Dodatečné informace č. 1

„Stráž pod Ralskem – oprava oken v objektu č. 20“

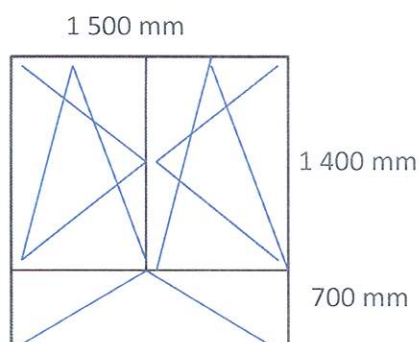
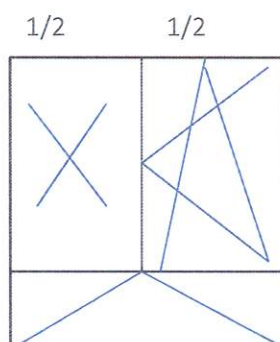
3. NP (ŠVS) – místnost č. 317 – multimediální učebna – změna výplně a otvírání u 1 ks okna kvůli ventilačnímu prostupu v okně?

Ano, u 1 ks okna bude výplň a otvírání takto:

Původní požadavek:

Původní tvar: otv./výkl., otv./výkl., výklop dole

Nový požadavek – změna:

Nový tvar: FIX, otv./výkl., výklop dole

FIX výplň – sendvičová deska bílá

Foto stávajícího okna s ventilačním prostupem:

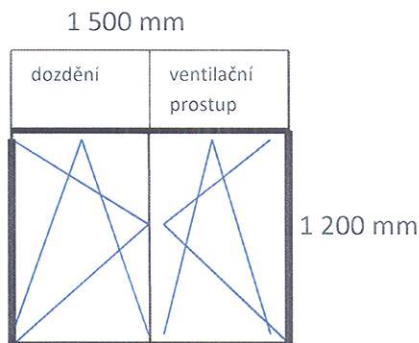
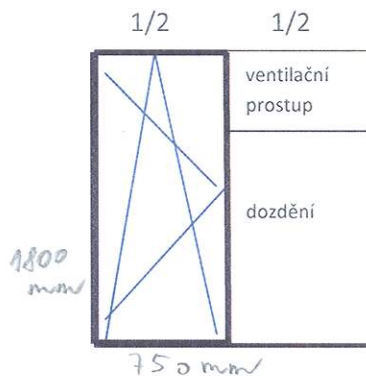
1. NP (SHČ) – místnost č. 003 – kužárna – je možná změna v úpravě stavebního otvoru dozděním u 1 ks okna kvůli ventilačnímu prostupu v okně?

Ano, u 1 ks okna bude dozdění řešeno takto:

Původní požadavek:

Původní tvar: dozdění vlevo vedle prostupu
Rozměr okna: cca 1 500 mm x 1 200 mm (š x v)
Rozměr dozdění: cca 750 mm x 600 mm (š x v)

Nový požadavek – změna:

Nový tvar: dozdění vpravo pod prostupem
Rozměr okna: cca 750 mm x 1 800 mm (š x v)
Rozměr dozdění: cca 750 mm x 1200 mm (š x v)

- demontáž a opětovná montáž ventilačního potrubí bude provedena zadavatelem svépomocí
